TEKNILLINEN TIEDOITUS

Kululaitosten ja yleisten töiden ministeriö
ILMAILUTOIMISTO

M 90-94/57
21.10.1957

94.M-määräys No. 94/57: Polttoainesuodattimen kiinnitys tuliseinään

D.H. DRAWING N° M 30874

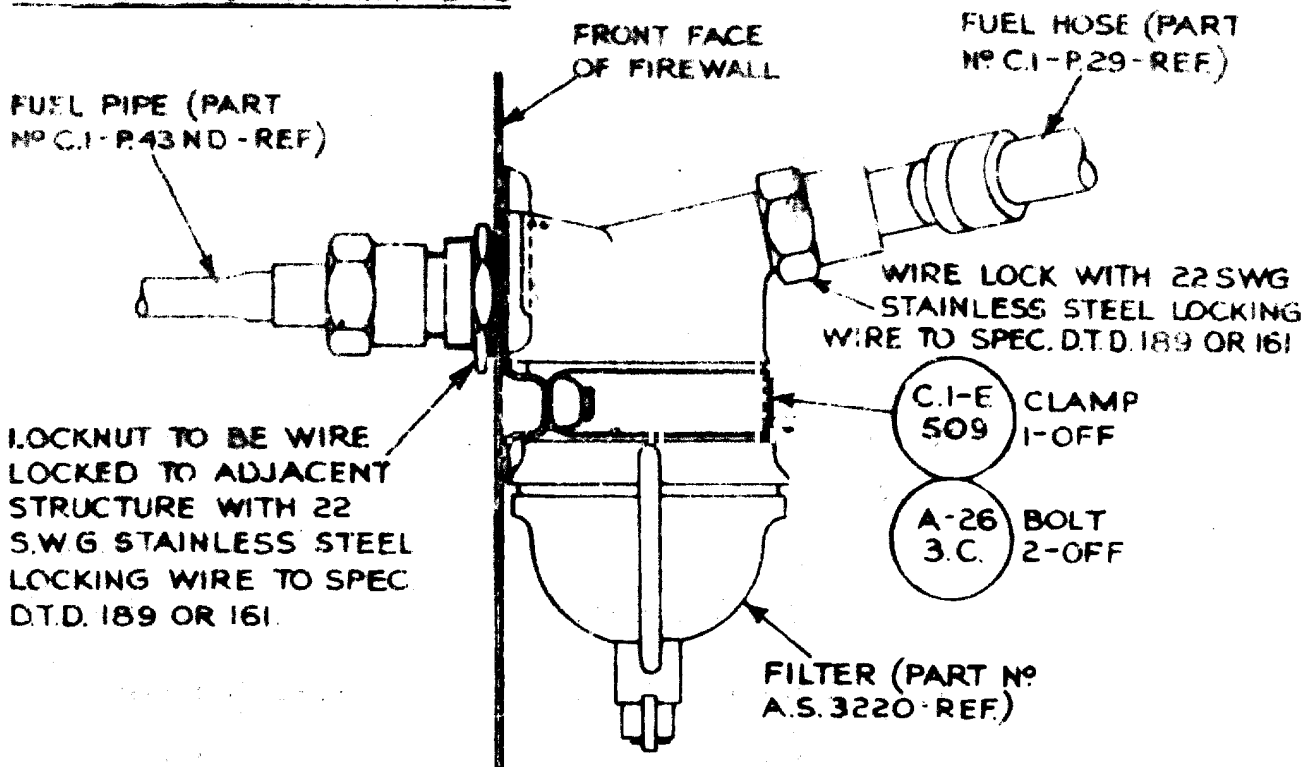
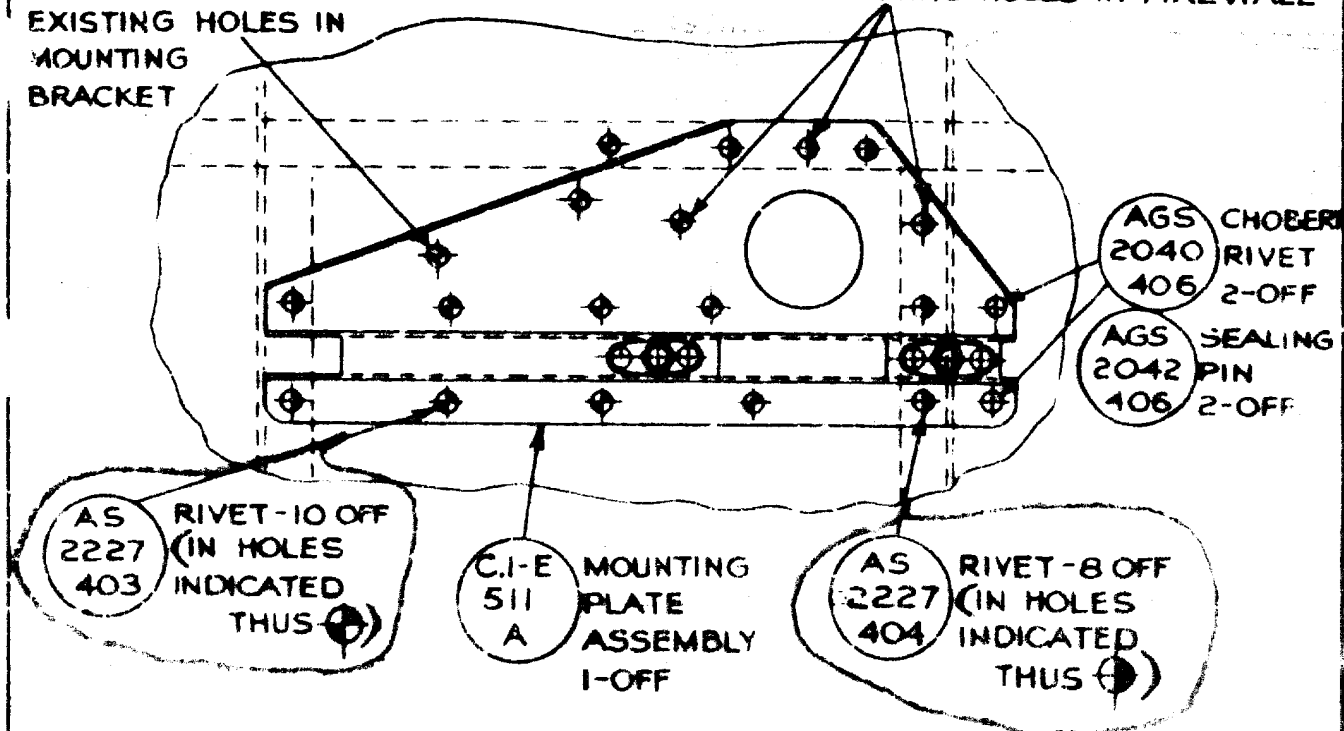
Toimenpide: Tärinästä aiheutuvien murtumien välttämiseksi vahvistetaan polttoainesuodattimen kiinnitystä tuliseinään. Tuliseinän etupuolelle kiinnitetään 3,5 mm niiteillä kuvan (No. M 30874) mukainen vahvikelevy käyttäen mahdollisuuksien mukaan tuliseinässä jo olevia niitin reikiä. Suodatinpesä kiinnitetään tämän jälkeen vahvikelevyyn samoin kuvan esittämällä kiristysvyöllä (C.1-E 509). Tarkastetaan, ettei polttoainejärjestelmä vuoda. Tämä muutos on syytä suorittaa M-määräyksen No. 93/57 esittämän muutostyön yhteydessä.

APPLY DURALAC BETWEEN MATING SURFACES
OF FIREWALL & MOUNTING PLATE

16 HOLES N°30 DRILL IN
FIREWALL TO MATCH
EXISTING HOLES IN
MOUNTING
BRACKET

3 HOLES N°30 DRILL IN MOUNTING PLATE
TO MATCH EXISTING HOLES IN FIREWALL
